Ministero della cultura

SOPRINTENDENZA SPECIALE PER IL PIANO NAZIONALE
DI RIPRESA E RESILIENZA

Oggetto: [ID: 7835] Procedura per il rilascio del Provvedimento di VIA PNIEC-PNRR nell'ambito del provvedimento unico in materia ambientale ai sensi dell'art.27 del D.Lgs. 152/2016 e ss.mm.ii., relativa al Progetto per la realizzazione di un impianto agrovoltaiico di potenza nominale di 41,12 MW, denominato "Villalba", da ubicarsi nel territorio di Villalba (CL) e le relative opere di connessione anche nel comune di Marianopoli (CL).

Parere tecnico-istruttorio

Fig. 1 – elaborato RE03-All.1-Planimetria individuazione colture

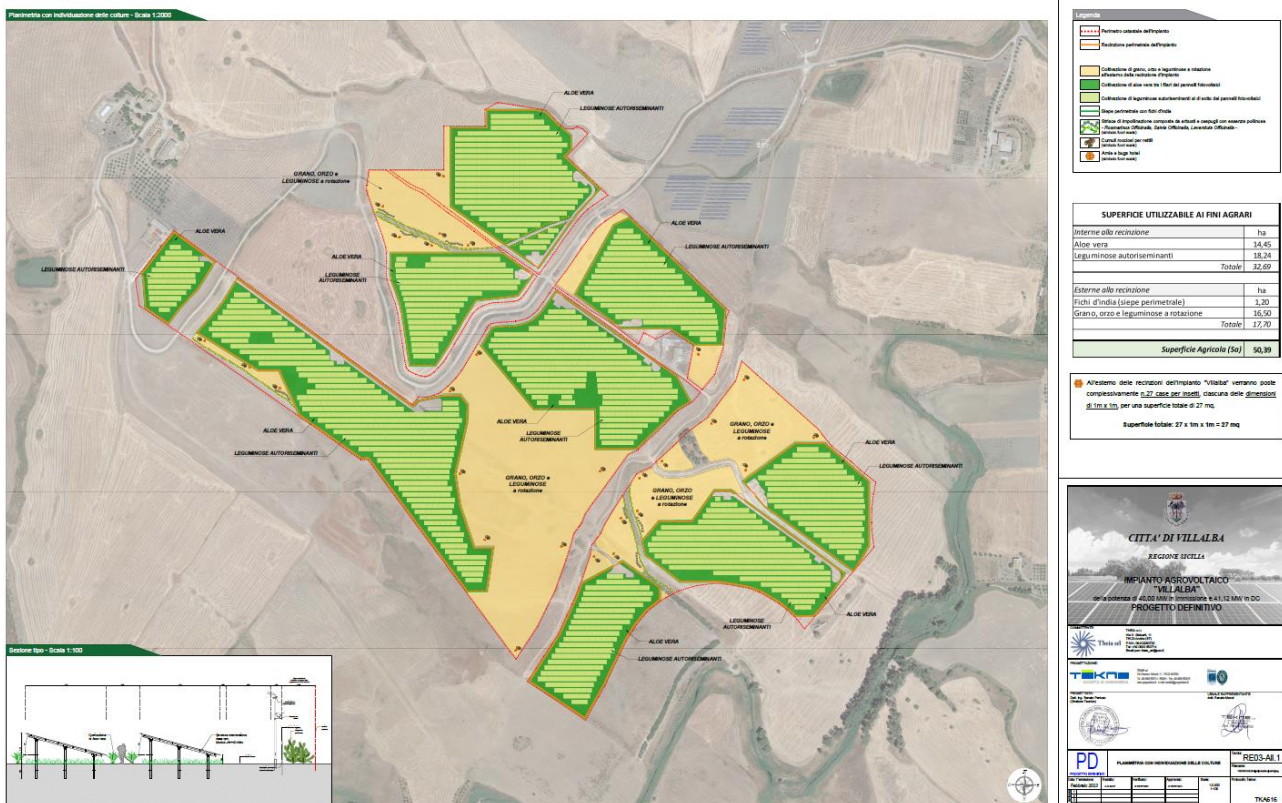
CONSIDERATO che, la proposta progettuale prevede nelle aree in disponibilità adiacenti ai campi dell’impianto (vedi Fig. 1 – elaborato RE03-All.1-Planimetria individuazione colture) il mantenimento dell’attività colturale con piantumazione di grano, orzo e leguminose in coerenza, con quanto espresso nelle N.T.A. del piano paesaggistico della provincia di Caltanissetta che per i Paesaggi Locali interessati dalle opere in progetto (PL 01- PL 06), agli indirizzi di tutela al punto b. Paesaggio agrario collinare prevede il “Mantenimento dell’attività e dei caratteri agricoli del paesaggio”;

Fig. 3 – Stralcio elaborato - RE06-TAV.6-
Compatibilità Paesaggistica BeniPaesaggistici

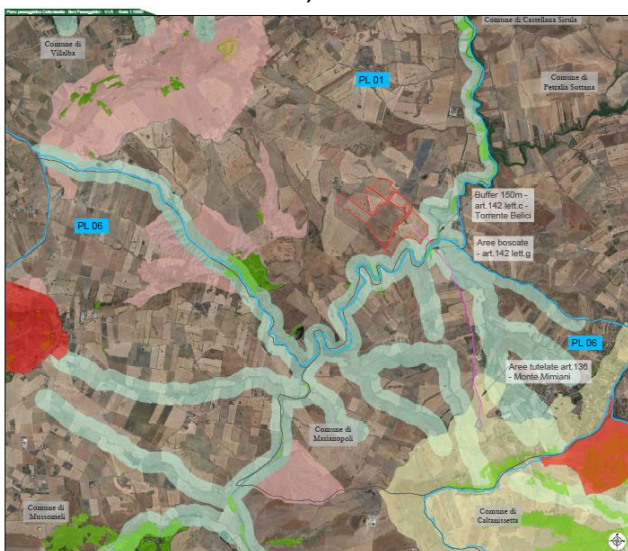
CONSIDERATO che **le opere di progetto interessano nello specifico i seguenti beni paesaggistici** tutelati ai sensi del D.Lgs. 42/2004:

- Monte Mimiani e territorio circostante. Comune di Marianopoli – GURS 09/01/2004 – interferito dal cavidotto e posto ad una distanza di Km 2,00 dalla area d’impianto in direzione sud;

- Torrente Belici - posto in aderenza all’area d’impianto lato sud;
 - Torrente Belici - interferito dal passaggio del cavidotto;
 - Vallone Sciarazze - interferito dal passaggio del cavidotto;

- area boscata torrente Belici – comune di Villalba e Marianopoli – posta ad una distanza di 90 mt. dall’area d’impianto in direzione sud;
 - area boscata torrente Belici– comune di Villalba e Marianopoli – interferito dal cavidotto;

Fig. 4 - Stralcio elaborato - RE06-TAV.7-
Compatibilità Paesaggistica componenti di
paesaggio

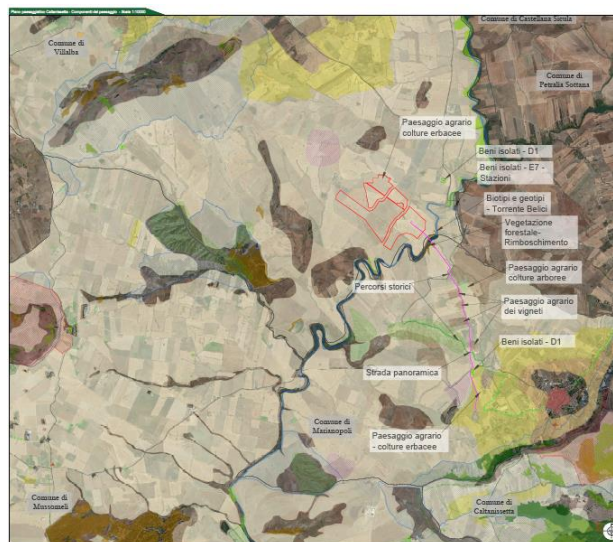
CONSIDERATO E VALUTATO che le opere di progetto interferiscono con differenti "contesti" tutelati dal Piano Paesaggistico della provincia di Caltanissetta con specifiche prescrizioni orientate alla tutela e valorizzazione del patrimonio paesaggistico (NTA artt. 21 –26), di cui di seguito si riportano quelle pertinenti per ogni contesto con riferimento alle opere interferenti:

Fig. 7 – Stralcio da elaborato RE-06 TAV. 13

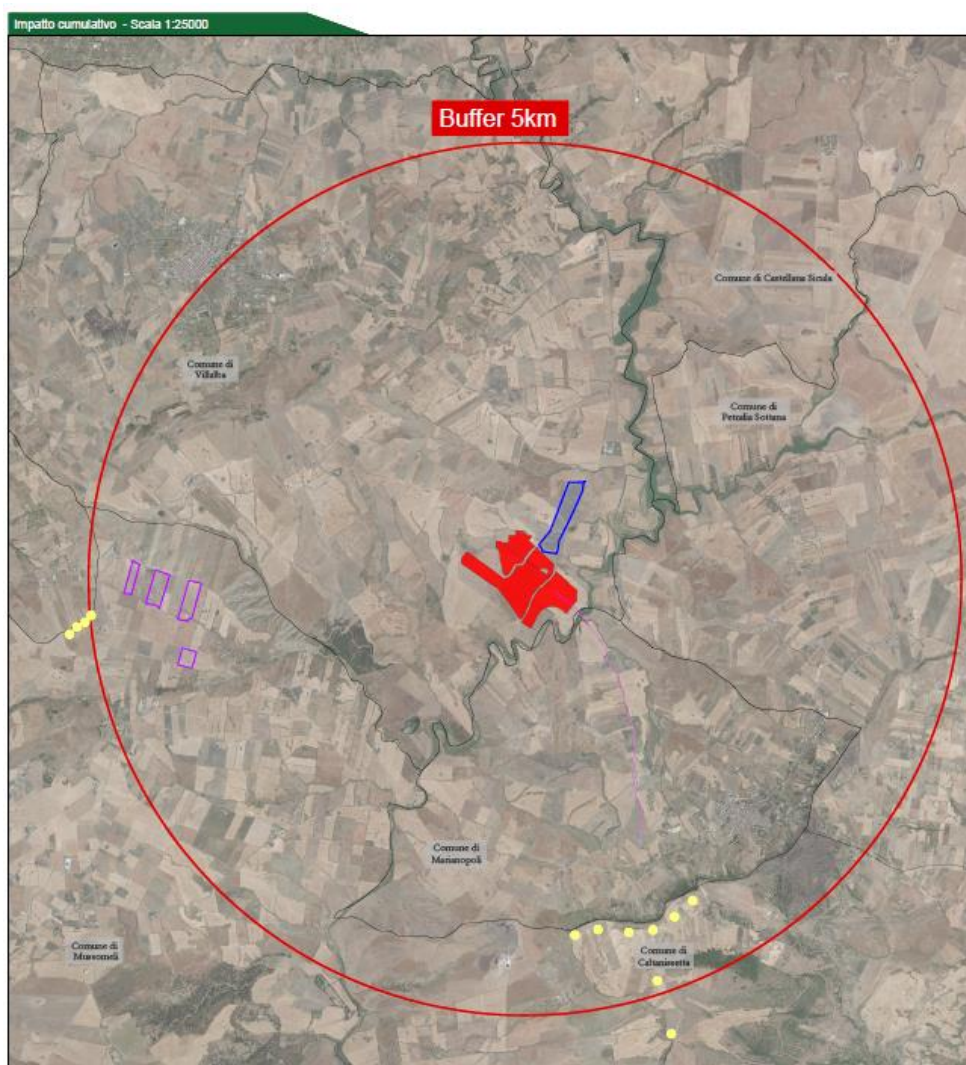
CONSIDERATO che, in relazione all’impatto cumulativo, nell’area di raggio pari a 5 km dall’impianto si trova un impianto fotovoltaico ed un impianto eolico e sono in corso di autorizzazione 4 campi fotovoltaici, come rappresentato nella figura sottostante;

Fig. 5 – Stralcio elaborato - RE06-TAV.12.2-Studio di intervisibilità da punti render

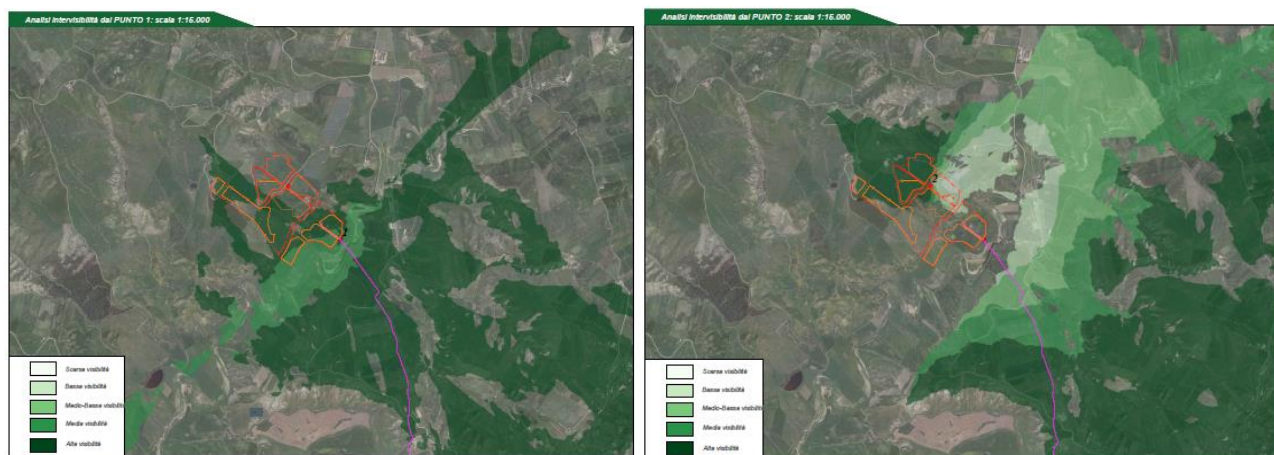
CONSIDERATO che l'impianto in oggetto risulterebbe, per la morfologia dei luoghi, visibile da siti individuati dal Piano Paesaggistico presenti nell'area circostante;

RITENUTO che la scelta delle opere di mitigazione costituite dall'uso esclusivo del Fico d'india non sembra seguire criteri di inserimento paesaggistico, non prendendo in considerazione la vegetazione autoctona presente e la diversità del territorio in cui si inserisce l'impianto, e che con tale scelta le opere di mitigazione sarebbero essenzialmente destinate a un mascheramento rispetto a viste ravvicinate (cfr. fotoinserti di progetto), non costituendo, invece, un efficace sistema di mitigazione nelle viste a distanza;
